Werfverslag 36

Vergadering van 28/06/2018

**2807.15.STR**

betreft.: **Gevelrenovatie**  
projectlocatie: Zeedijk 341, 8430 Middelkerke

Situatie:

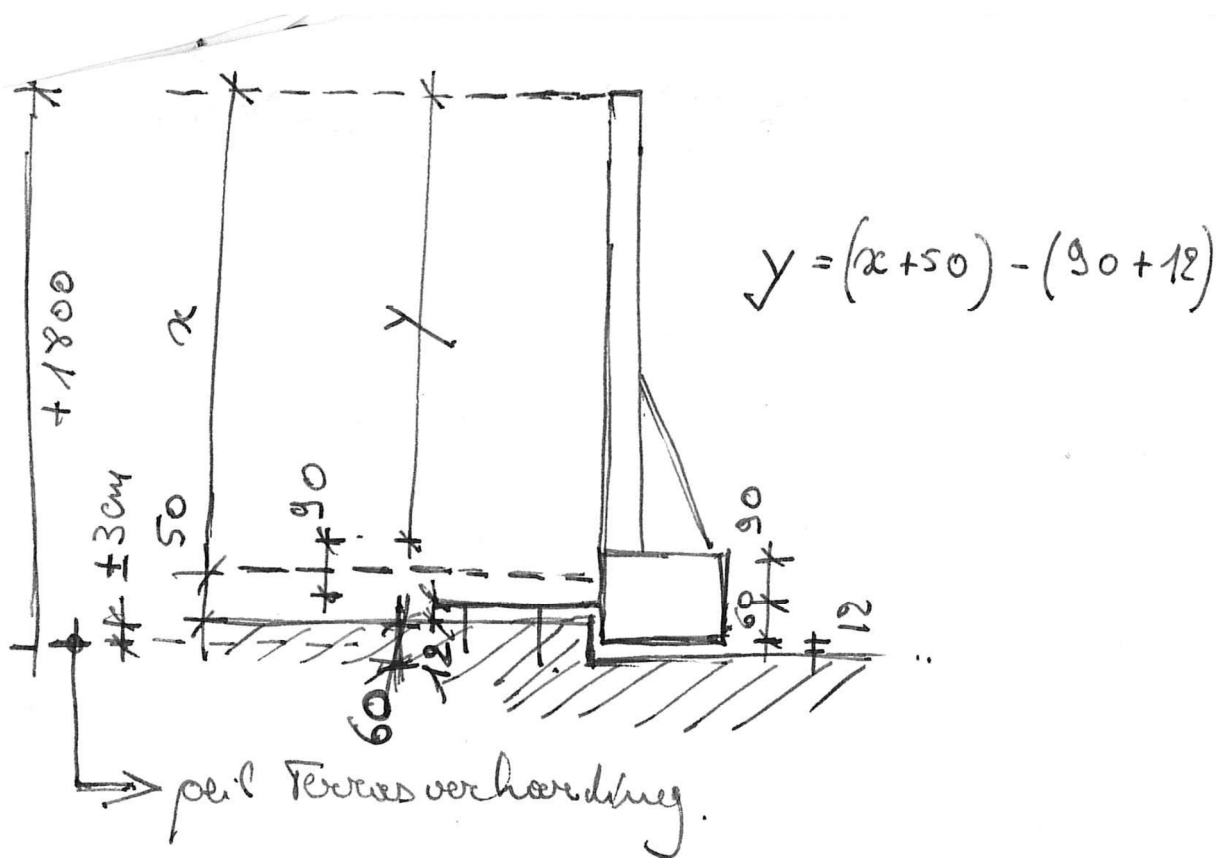
1. Consoles links en rechts: plaat waartegen de balk horizontaal wordt bevestigd aan de zijde van de dijk in plaats van de zijde terras.
2. Middenbevestiging aanpassen: centrale, dwarse betonbalk komt 6 cm hoger dan de langpositie, waarop de constructie onder de balustrade komt te liggen.
3. Spannende maat voor het tussenscherm: 3075 mm.
4. Tussenscherm: 5 cm boven de centrale betonbalk plaatsen.

De steun voor het tussenscherm dient even hoog te komen als het tussenscherm. De exacte uitvoeringsmaat x, dient nog doorgegeven te worden.

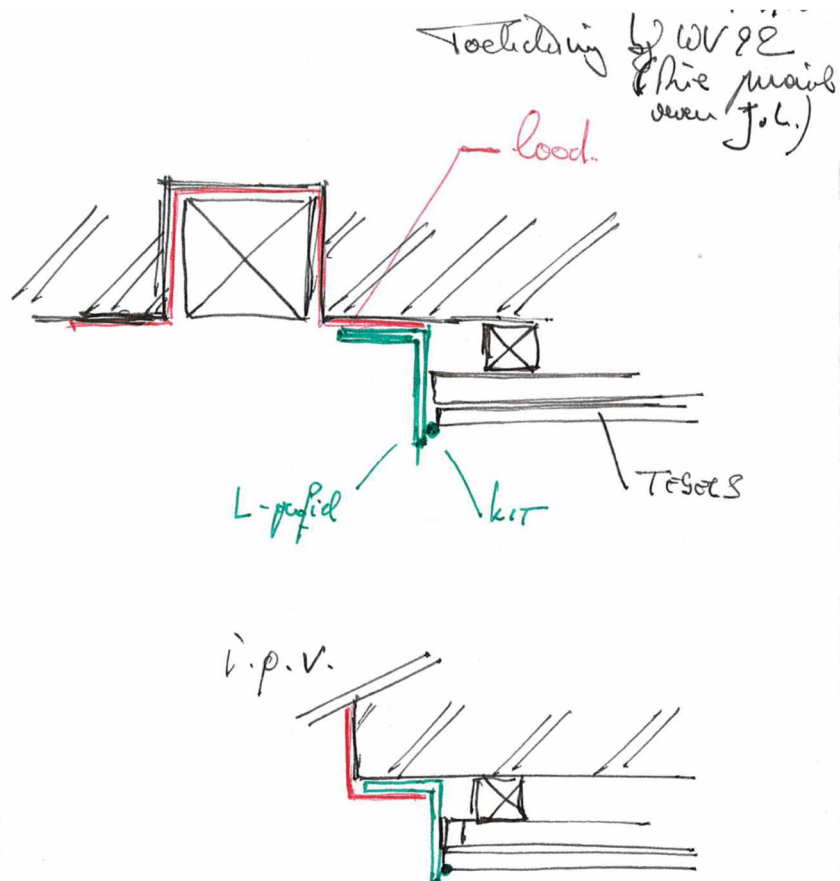
Zo is ook het retourdeel van de balustrade op 901 los komen te staan.

Daarnaast ontbreekt een deel van het plooierwerk van het dakrandprofiel in afdek 9<sup>e</sup> verdieping.

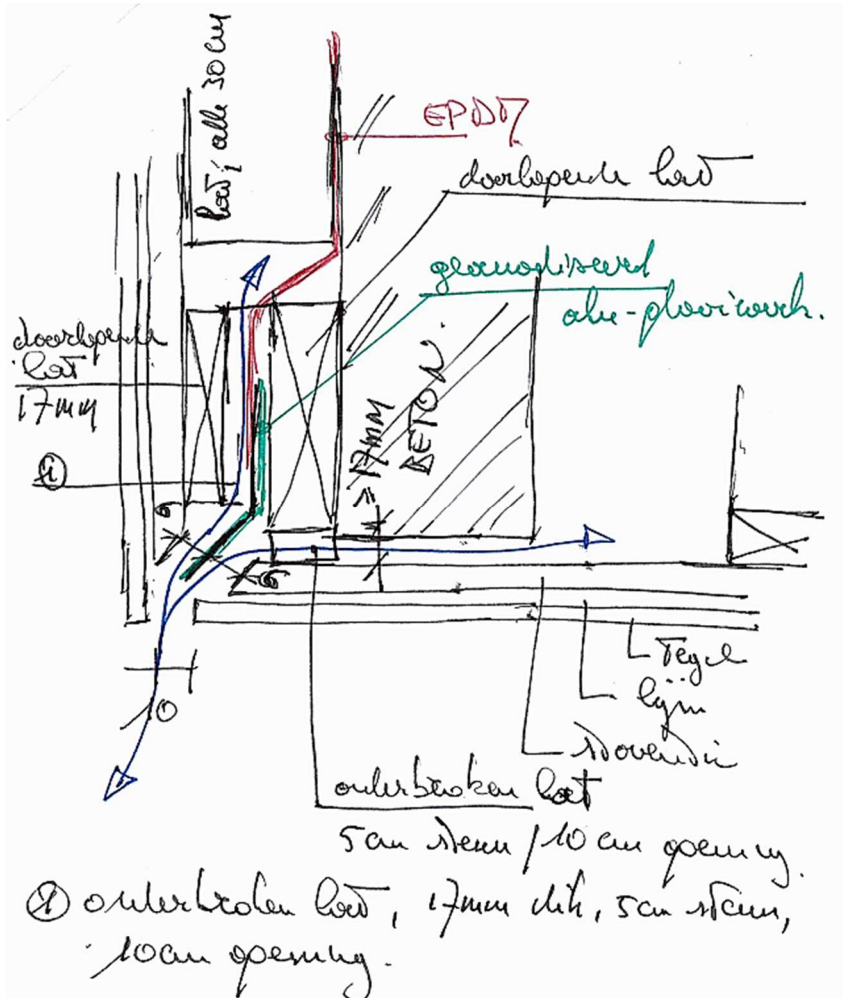
4. Detail hoekaansluiting balkon-front / balkonplafond : zie bijlage. Definitieve versie met akkoord van Sto (via JL).
5. Plafond in inkom:
  - circa 30 mm boven dagzijde blokkader;

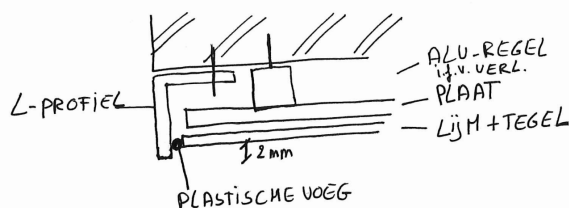
1. De gekozen tegel van 1,00 X 0,33 zou kunnen vervangen worden door een tegel van 1,00 X 0,5.
